INTEGRAZIONI SULL'AVIFAUNA PRESENTE
NELL'AREA DEL PROGETTO DI REPOWERING NEL
COMUNE DI RIO DEL SANGRO località Le Coste
- Provincia di CHIETI -

STUDIO DI CONSULENZA AMBIENTALE
del dott. for. Ianiro Alfonso
(*Perito ed esperto ambientale*)

La seguente integrazione vuole rispondere alle richieste del CCR-VIA -- COMITATO DI COORDINAMENTO REGIONALE PER LA VALUTAZIONE D'IMPATTO AMBIENTALE della Regione Abruzzo.

Figura – Spazi utilizzabili attualmente dall'avifauna

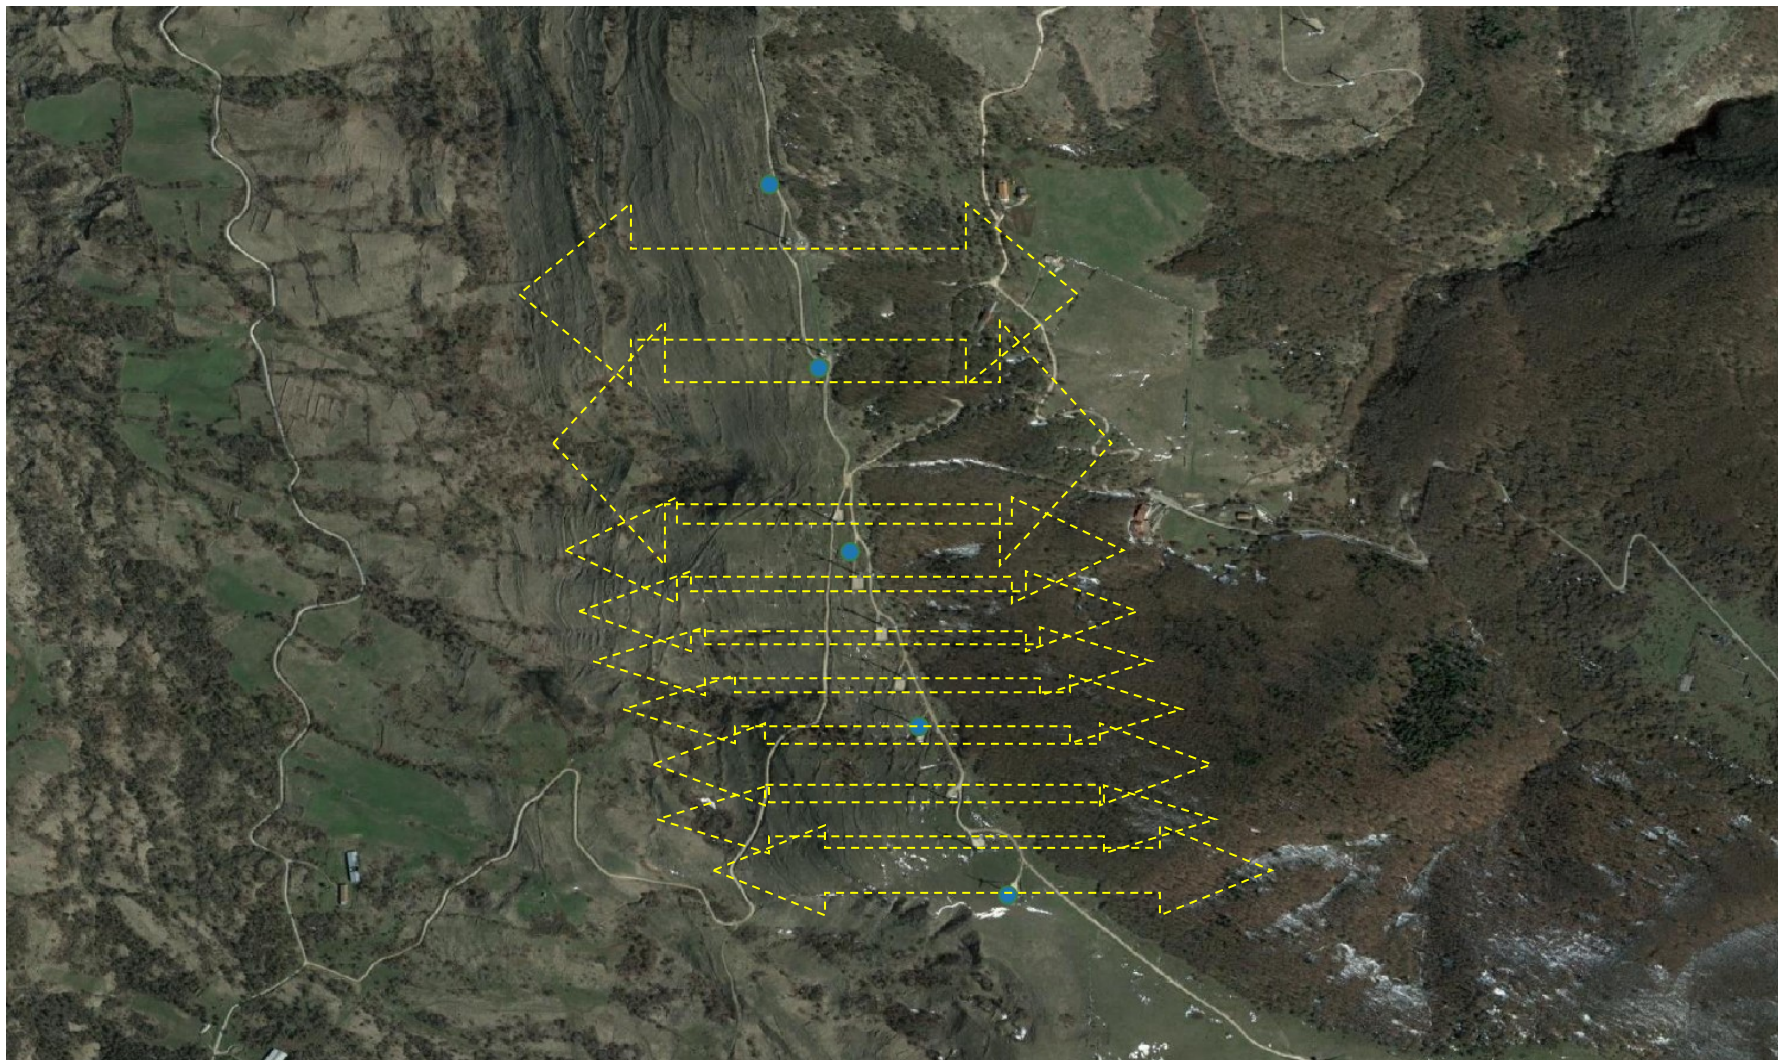
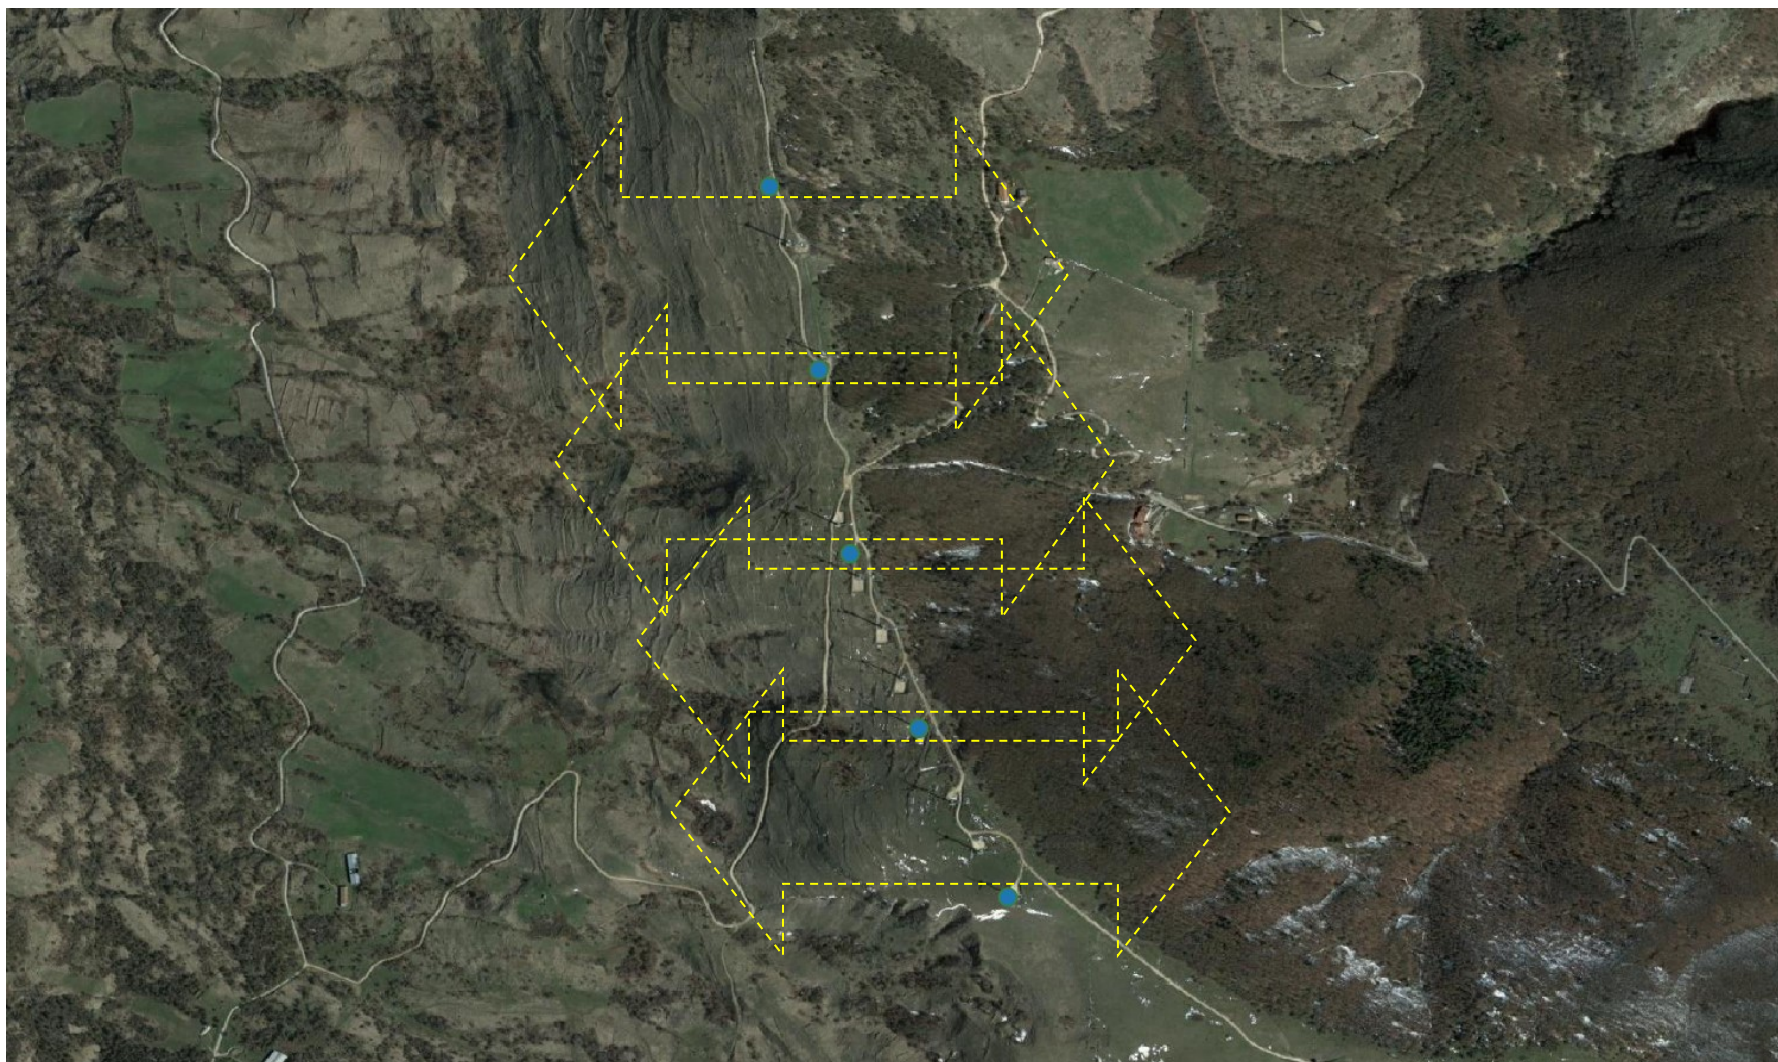
- *Tenuto conto che dal monitoraggio dell'avifauna sono stati analizzati i possibili impatti sulle specie ornitiche protette, dare comunque evidenza delle distanze e delle possibili interferenze tra le aree di cantiere e di progetto con i Siti Natura 2000 limitrofi all'intervento, anche al fine di valutare la necessità di attivare la procedura di Vinca di cui al DPR 357/97 e ss.mm.ii..*

Si specifica che le aree di cantiere sono già esistenti, in quanto verranno sfruttate le piazzole dei vecchi aerogeneratori per il loro smantellamento. Anche le strade che si andranno ad utilizzare saranno quelle presenti, con evidente beneficio delle superfici occupate. Infine, in fase di esercizio le piazzole dei nuovi aerogeneratori avranno superfici minori rispetto alle aree recuperate e ripristinate a prateria naturale. Questo perché da 10 piazzole contenenti gli attuali aerogeneratori, ne verranno costruite solamente 5 per le nuove machine.

Ciò favorirà un aumento degli spazi di passaggio tra le torri per le specie faunistiche che frequentano la zona e in special modo per l'avifauna. Inoltre, la maggiore superficie a disposizione andrà ad aumentare lo spazio per le attività trofiche e per la nidificazione di alcuni uccelli come le allodole, gli strillozzi, ecc..
